## **Beschlussvorlage**

**Drucksachen-Nr. 0531/2012**  
**öffentlich**

#### **Bebauungsplan Nr. 5258 - Marktgalerie Bensberg - - Ergebnis der frühzeitigen Öffentlichkeitsbeteiligung**

#### **BP Nr. 5258 - Marktgalerie Bensberg, Teil 1 - - Beschluss zur öffentlichen Auslegung**

**Lageplan zur frühzeitige Öffentlichkeitsbeteiligung**  
(Plan Hermann + Engels Planungs GMBH)

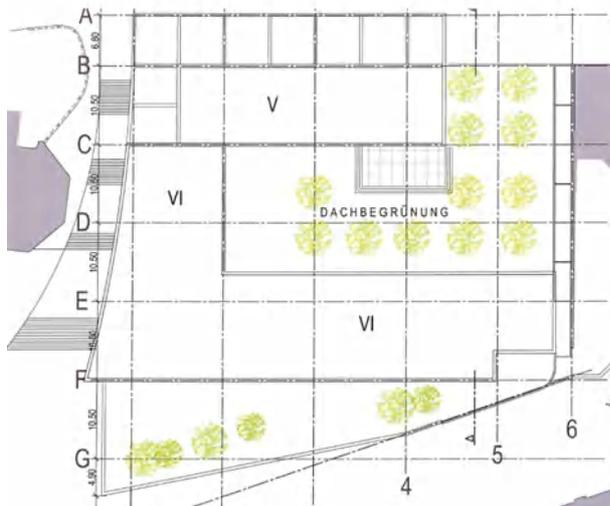
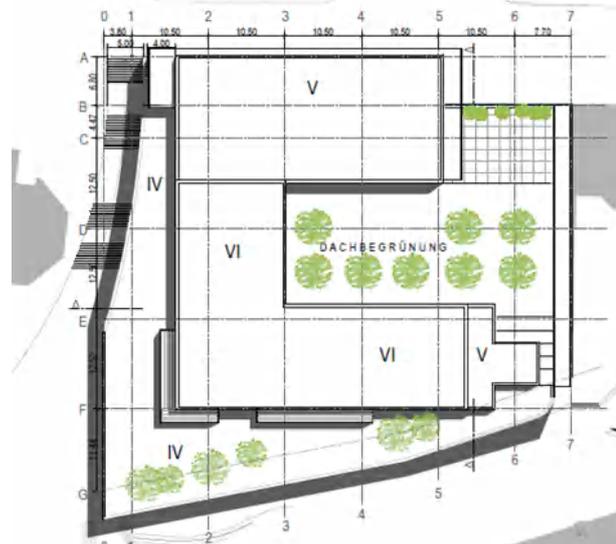
Zentraler Kritikpunkt an der **Marktgalerie** ist, dass sich diese **mit ihrem Bauvolumen nicht in den Bestand einfüge**, der Entwurf der Marktgalerie nehme auf die gewachsene historische Struktur Bensbergs keine Rücksicht, sie sei ein Fremdkörper im Stadtbild. Zu befürchten sei, dass die Marktgalerie durch ihr Einrücken in die Schloßstraße und den Markt die jeweils gegen-

überliegende Bebauung beeinträchtigt. Die Marktgalerie sollte stärker vom Goethehaus abrücken und mindestens die Abstandsflächen nach § 6 BauO NW eingehalten. Es wird angeregt, das Bauvolumen der Marktgalerie zu reduzieren und ihre Kubatur deutlich zu ändern. Die Proportionen des neuen Baukörpers sollten die des ehemaligen Loewen-Centers nicht überschreiten. Städtebauliches Ziel sollte ein mit der Topographie gestaffelter und gegliederter Baukörper sein, der zwischen der vorhandenen Bebauung vermittelt. Angeregt wird zudem am Markt, mit der Marktgalerie die Bauflucht zwischen Goethehaus und Riegelbebauung aufzunehmen.

**Besonders kritisch** wird die **Gebäudehöhe der Marktgalerie** gesehen. Es bestehe eine Unverhältnismäßigkeit in der Höhenentwicklung zur umgebenden Bebauung; die geplante Baumasse erdrücke alle vorhandenen Baukörper – dies gelte für die Schloßstraße und den Markt gleichermaßen. Man befürchtet insbesondere eine **Einschränkung der Sichtbeziehungen**. Angeregt wird, die Anzahl der Geschosse der Marktgalerie auf den Bestand zu reduzieren oder das 5. und 6. OG so zu staffeln, dass aus der Schloßstraße der Blick auf das Rathaus und das Schloss frei bleiben. Durch eine Verlagerung der Parkhausebenen in eine Tiefgarage könnte das Gebäude selbst ca. 5,20 m niedriger werden. Zur Marktseite sollte die Gebäudehöhe der Marktgalerie maximal der Traufhöhe des Goethehauses entsprechen.

Gegenüber der ersten Entwurfsfassung hat sich der **Entwurf zur Marktgalerie** im Bezug auf seine öffentliche Wirkung **deutlich verändert**. So wurden in mehreren Schritten vor der frühzeitigen Öffentlichkeitsbeteiligung

- eine andere Erschließungsvariante ausgewählt,
  - der Straßenraum in der Schloßstraße zum Platz hin durch Abwinkeln der Fassade geöffnet,
  - im Erdgeschoss auf die Arkade verzichtet,
  - die Treppenanlage durch eine schwungvolle Fassadenführung begradigt,
  - das 5. und 6. Geschoss von der Schloßstraße weggestaffelt
- und nach der frühzeitigen Öffentlichkeitsbeteiligung
- die Treppe verbreitert,

- das 5. und 6. Geschoss vom Goethehaus weggestaffelt,
- das 6. Geschoss von der Nachbarimmobilie Schloßstraße 63 weggestaffelt
- der Ersatz für die Öffentlichen Toiletten vergrößert und an die Treppenanlage verlagert und
- unter Beibehaltung der Gesamtgebäudehöhe, die Parkgeschosse erhöht.

Mit diesen Änderungen wurde das Gebäudevolumen der Marktgalerie deutlich zurückgenommen. Insbesondere das Zurückstaffeln des 5. und 6. Obergeschosses hat dazu geführt, dass sich das Gebäude besser in seine Umgebung einfügt. Um ein Einfügen objektiv beurteilen zu können, darf nicht unberücksichtigt bleiben, dass - ob geliebt oder nicht geliebt – das Zentrum von Bensberg auch durch die großmaßstäbliche Bebauung der 70er Jahre mit bis zu 6 Geschossen geprägt wird. In einem solchen Umfeld kann es dem Vorhabenträger der Marktgalerie nicht verwehrt werden, sich in Gebäudehöhe und Volumen eben dieser Bebauung anzupassen. Beachtlich ist hierbei auch, dass bereits heute aus dem vorhandenen Bebauungsplan das Recht für ein weiteres Geschoss auf dem ehemaligen Löwencenter besteht.

**Ansicht Schloßstraße zur frühzeitigen Öffentlichkeitsbeteiligung** (Plan Hermann + Engels Planungs GMBH)

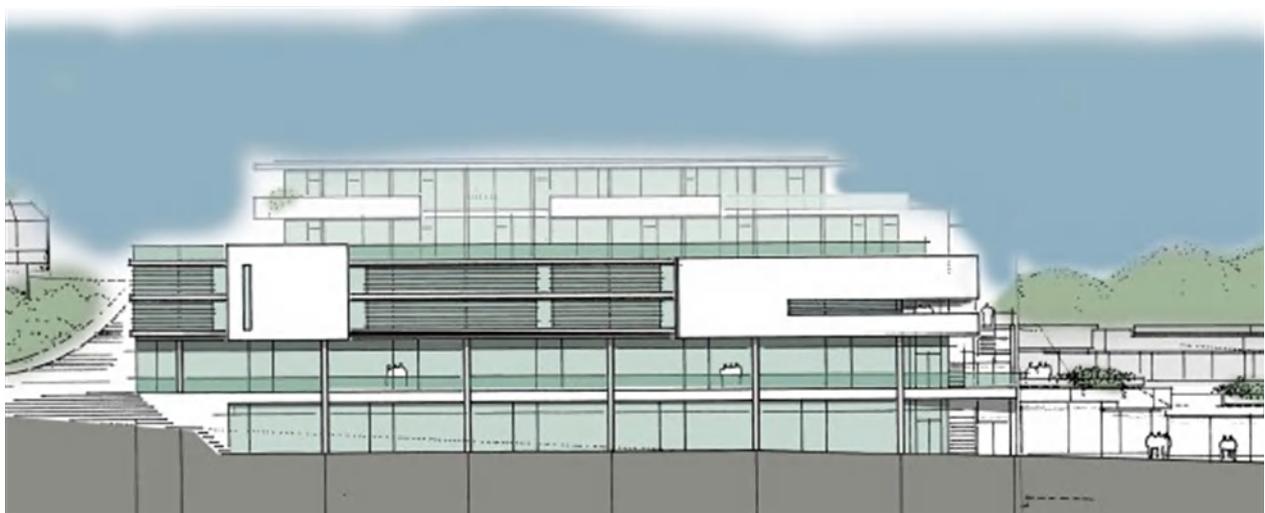
Neben den Sichtbeziehungen auf Schloss und Rathaus wünschen sich die Bürger einen **freien Blick auf die Kölner Bucht**. Hierzu sollte die Dachfläche über dem Obergeschoss der Marktgalerie öffentlich zugänglich sein. Einen solchen Zugang kann man sich jedoch auch, wie zurzeit, über einen Parkplatz vorstellen. Angeregt wird immer wieder eine gastronomische Nutzung im obersten Geschoss mit Blick Richtung Köln.

Ohne Zweifel werden sich mit dem Bau der Marktgalerie Sichtbeziehungen verändern. Von den Zurückstaffelungen erhofft sich die Verwaltung jedoch weiterhin Ausblicke auf das Rathaus und das Schloss zu erhalten. Auch werden sich auf den geplanten Treppen und dem Platz neue Sichtbeziehungen aufbauen.

Die gewünschte Sichtbeziehung in die Kölner Bucht ist mehr ein Kapital, denn ein Recht. Insbesondere der in diesem Zusammenhang gern zitierte Goethe hat wohl eher vom Schloss als vom Markt ins Rheinland geschaut, da sich vor den Sanierungsmaßnahmen der 70er Jahre hier zum Teil bis zu 3-geschossige Gebäude befanden. Wenn der Bürger heute diesen Blick vom Parkdeck des Loewen-Centers genießen kann, so tut er dies von einem Privatgelände. Der Vorhabenträger wurde mehrfach auf dieses Kapital hingewiesen, und es bleibt zu hoffen, dass über die von ihm geplante Gastronomie weiterhin der Blick auf die Kölner Bucht möglich ist. Eine öffentliche Aussichtsplattform mit Blick ins Siebengebirge und ins Rheinland entsteht jedoch am Kopf der geplanten Treppen.

Raumwirksam und Platz begrenzend tritt die 5. Geschossebene gegenüber dem Markt in Erscheinung. Hier wird in etwa die Traufe des benachbarten jedoch im Straßenverlauf höher liegenden Goethehauses aufgenommen. Dabei nimmt der Baukörper in seiner Ausdehnung in Richtung Markt die räumliche Ausdehnung der bestehenden Bebauung auf, in Richtung Engelbertstraße springt der Baukörper der Bauflucht der Anschlussbebauung folgend zurück.
